UW BRIEF VAN
03 juli 2008
BEHANDELD DOOR
W.Vael
ONDERWERP

ONS KENMERK 258090
SBP/Vae/265594
TELEFOON
0118-487316

Ontwerpplanbeschrijving verbetering steenbekleding glooiing Nolledijk, Bld. Bankert en Bld. Evertsen.

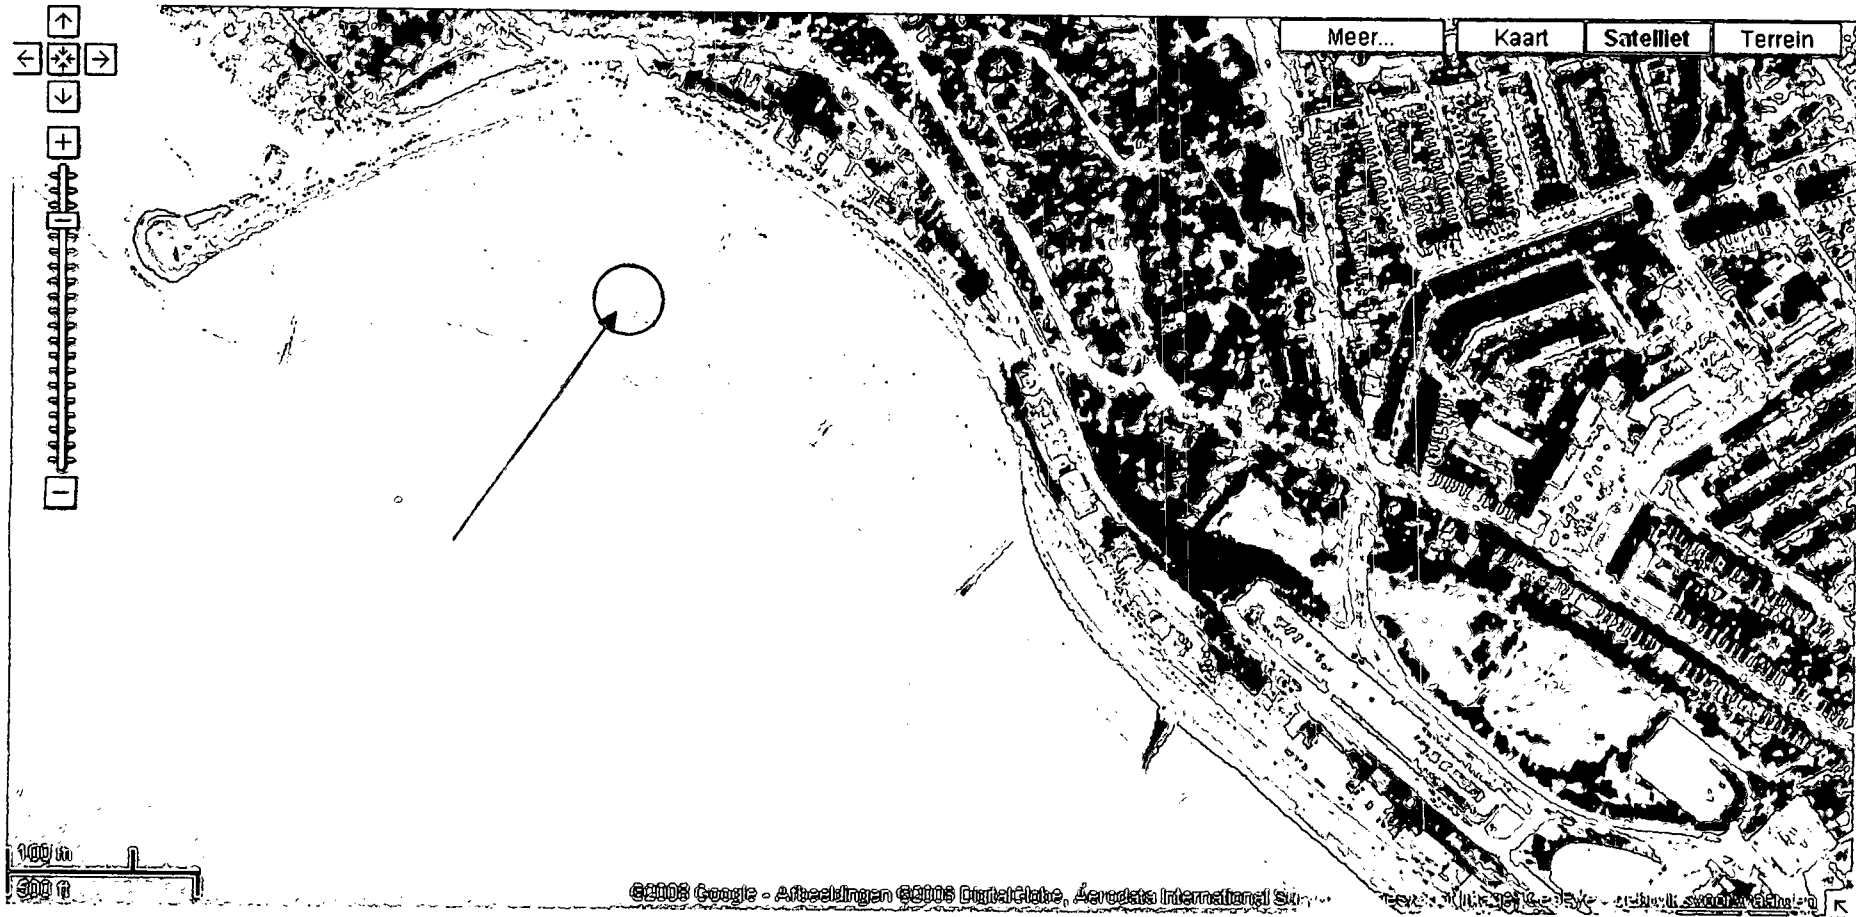
Wij stemmen in met het lossen bij hoogwater van breuksteen op het badstrand op een vaste gemarkeerde plaats ter hoogte van dp 340 (zie tekening). Bij het daaropvolgende laagwater dient het gestorte materiaal te worden getransporteerd naar de glooiing van respectievelijk de Boulevard Evertsen en/of Boulevard Bankert.

De pijl is de aanvaarroute en in de cirkel kan worden gelost het hoogwater. Het volgend laagwater wordt over het strand de steen getransporteerd naar de dijk. Deel breuksteen wordt tijdelijk op de glooiing van fase 2 gezet. Voor het lossen van de steen kan ik geen periode voorschrijven, omdat dit van het weer af gaat hangen. Ik wil de aannemer mogelijkheid geven tussen 1 maart en 10 april daar te lossen.
